Oficio No. SA-POL-2018- 4968
DMQ, 19 de noviembre de 2018
Ref: STHV-DMPPS-3129
GDOC: 2018-036893

Asunto: PUAE ILALÓ NEFOL

Informe Criterio Técnico Ambiental**PROYECTO URBANÍSTICO ARQUITECTONICO ESPECIAL****"ILALO NEFOL"**

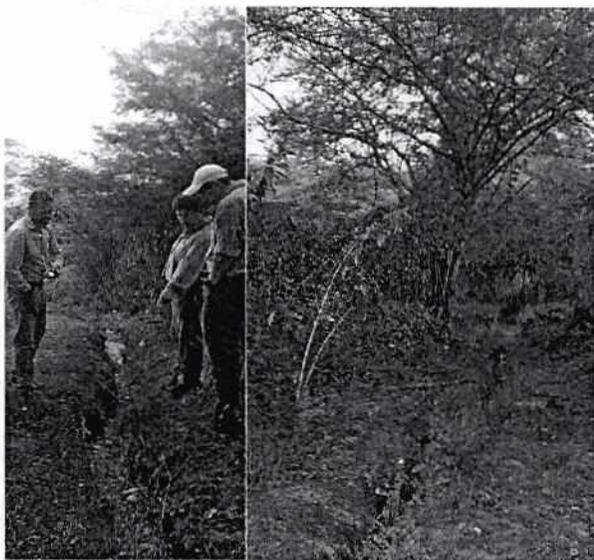
En la inspección se observa la presencia de una acequia que cruza el predio donde se desarrollará el PUAE Ilalo Nefol, misma que no consta en la descripción del proyecto.

Ante ello el promotor debe establecer la servidumbre conforme a lo dispuesto en la Ley Orgánica de Recursos Hídricos, Usos y Aprovechamiento del Agua y su Reglamento, así como deberá obtener los respectivos informes de la Autoridad Nacional del Agua y /o a Junta General de Regantes del Sistema de Riego Tumbaco.

Además deberá explicar cómo se va incorporar la acequia en el proyecto, así como su manejo, uso y protección acorde a la ley antes referida.

Por otro lado el promotor debe clarificar cómo se van alimentar los 6 humedales propuestos, y cómo se van a gestionar los mismos, en caso del uso de la acequia para este efecto, se debe contar con los respectivos pronunciamiento de las autoridades correspondientes.
